DICTAMEN SECTORIAL

Proyecto: Desarrollo Integral de las Villas de Alta Montaña – Etapa 2 Puente del Inca

Proponente: Ministerio de Planificación e Infraestructura Pública – Gobierno de Mendoza

Referencia: Dictamen Sectorial DRNR - Desarrollo Integral Villas de Alta Montaña - Etapa 2

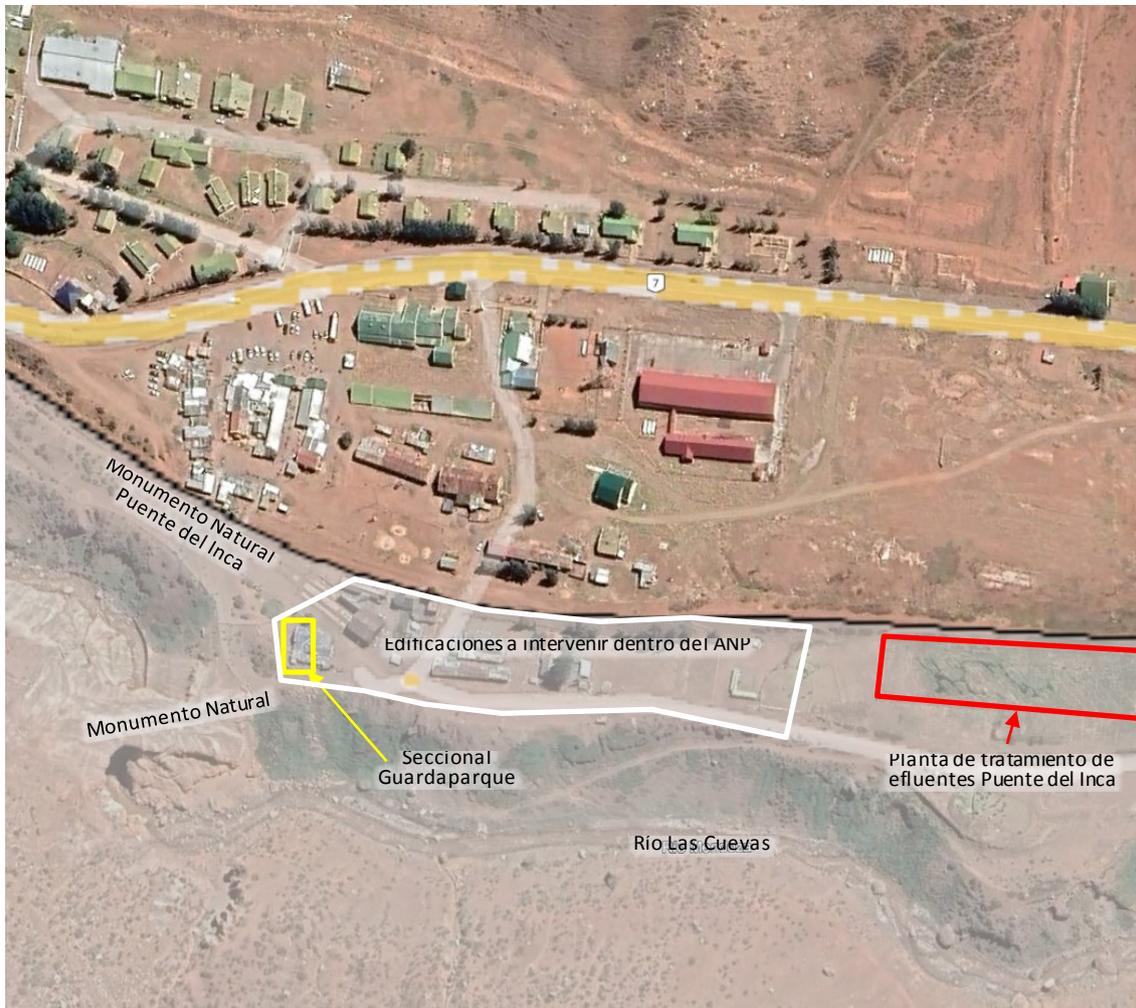
En cuanto a los objetivos específicos, los mismos se encuentran enfocados a obras de infraestructura y ordenamiento de la Villa. En ese sentido se realizarán intervenciones dentro del Área Protegida. Comprendidas en la siguiente figura:

- Las intervenciones de infraestructura comprendidas dentro del Monumento Natural no comprometen los objetivos de la misma, no obstante, deben tomarse los recaudos necesarios a efectos de evitar caídas de escombros hacia el río Las Cuevas, como así también la gestión y disposición final de los residuos generados en todas sus categorías (RSU, peligrosos y especiales). Ya que su dispersión, vuelco o derrame comprometerían el funcionamiento de procesos ecológicos clave para el ecosistema.

- Los parámetros de vuelco de los líquidos tratados, su localización y disposición en el terreno (Acres u otros)
 - La distancia al Río Las Cuevas y centros poblados que debe ser como mínimo de 150 m (Ver imagen)
